改善箇所説明図

基準不適合発生箇所

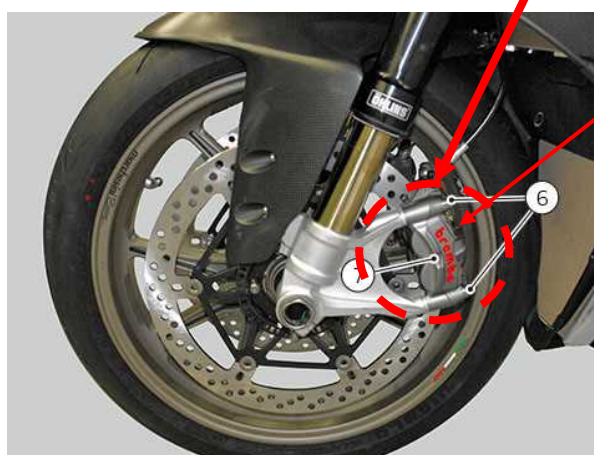
基準不適合ブレーキパッド
(交換要)
サプライヤー部品
番号 07.9882.36

フロントブレーキにおいて、製造工程管理が不適切なため、ブレーキパッドのプレートへの接合が不十分なものがある。そのため、雨等により腐食し、ブレーキパッドがプレートから剥離して、最悪の場合、フロントブレーキが効かなくなるおそれがある。

全車両、フロントブレーキパッドのサプライヤー部品番号を確認し、対象の場合は当該パッドを良品に交換する。
